# Verslag huishoudelijke elektrische installatie op laagspanning en zeer lage spanning

| Referentie: **009-20261015-03** | Datum controle: **15/10/2026** |

| Adres installatie: | **Vooruitgangstraat 51, 1770 - Liedekerke** | Nummer teller(s): | **34665653** |

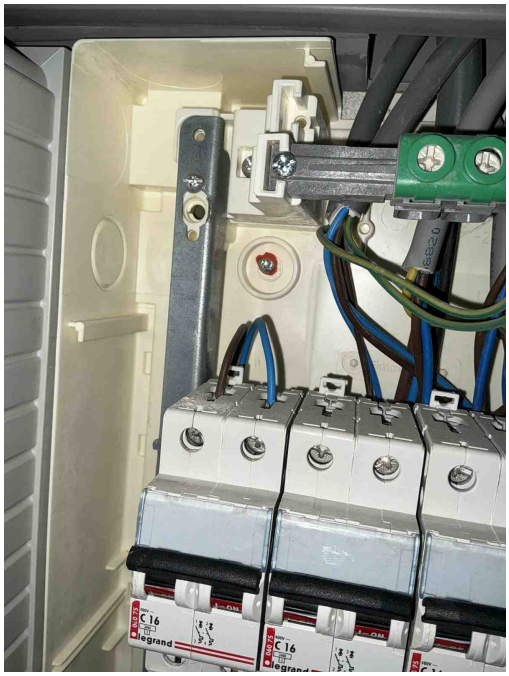
**B04** - De aanduiding van de kringen, klemmen en/of schakelapparatuur ontbreekt, is onjuist of is onvolledig (Boek 1: 3.1.3.1/5.1.6.1).

**B17** - De voedingsspanning is niet op elk bord vermeld (Boek 1: 3.1.3.3).

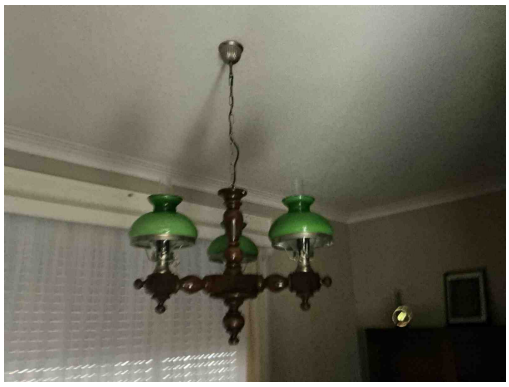
**T21a** - Het elektrisch materieel is niet geplaatst volgens de voorschriften van de fabrikant/ regels van goed vakmanschap. (Boek 1: 1.4.1.3) Oa ophangvijzen elektrisch verdeelbord niet afgedekt. Zie klasse II toestel.

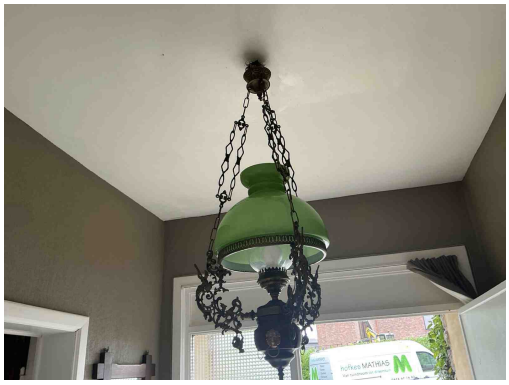
**T24** - Het gebruik van elektrische machines of toestellen van klasse 0 en 0I is verboden. (Boek 1, Onderafdeling 4.2.4.3)
*Opmerking: Algemeen,...*

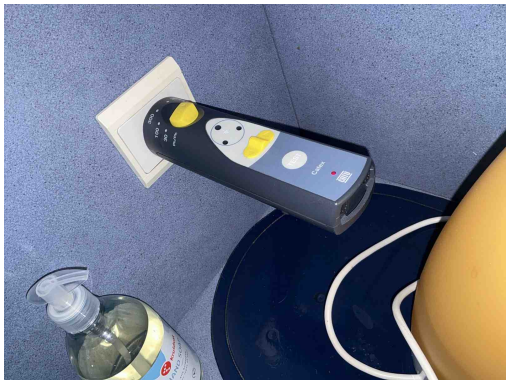
**T24** - Het gebruik van elektrische machines of toestellen van klasse 0 en 0I is verboden. (Boek 1, Onderafdeling 4.2.4.3)
*Opmerking: Algemeen,...*

**T11** - De contactdozen waarvan de toegekende stroomsterkte maximaal 16A en de toegekende spanning maximaal 250V bedraagt en niet bedoeld zijn voor de voeding van een of meerdere verbruikstoestellen voor een specifiek doel en niet geplaatst zijn in of op schakel- en verdeelborden, beschikken niet of IPXX-D (incl. gemeenschappelijke delen residentieel geheel) (Boek 1: 4.2.2.3/5.3.5.2).
*Opmerking: Algemeen,...*

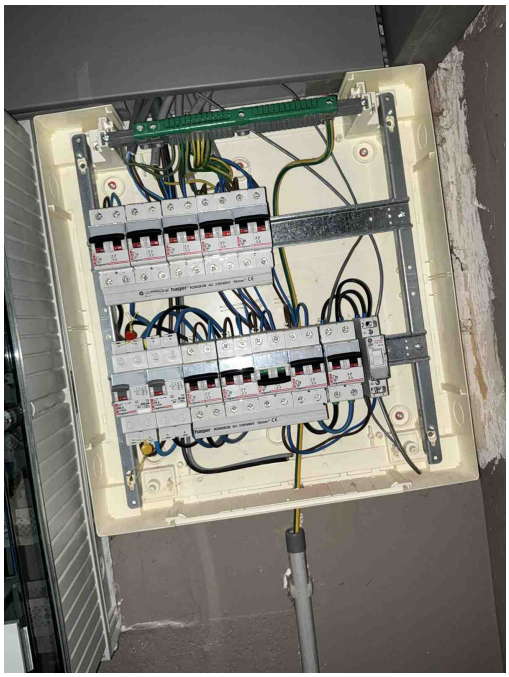
**A16** - Er is geen continuïteit van de beschermingsgeleider van de contactdoos (Boek 1: 5.4.3.4).
*Opmerking: Algemeen,..*

**T03** - Contactdozen met randaarding zijn niet toegelaten in huishoudelijke installaties en in niet huishoudelijke installaties zonder BA4/BA5 personeel (Boek 1: 5.3.5.2).
